改善箇所説明図

「非常開付きナイスキー」

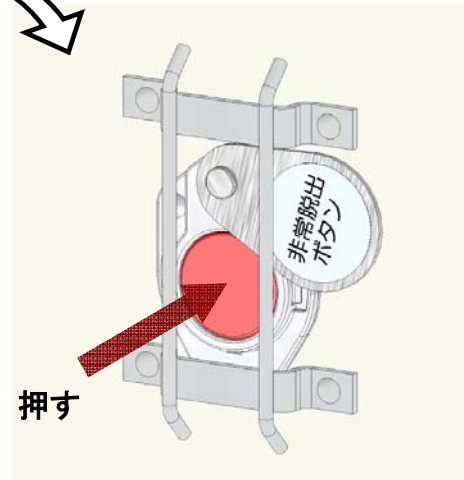
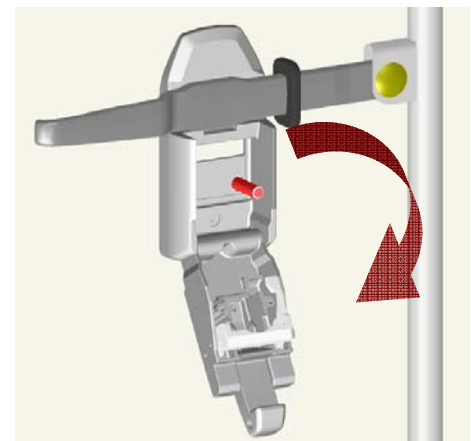
不具合発生箇所

バン型車両において、物品積載設備の積み卸し口のドアに取り付けられている非常脱出機能付きドアロック装置の構造が不適切なため、走行中の振動等により非常時の開錠機能が作動し、ドアロックが外れることがある。そのため、走行中にドアが開き、最悪の場合、積荷が落下するおそれがある。

改善措置の内容

全車両、当該ドアロック装置を対策品に交換する。
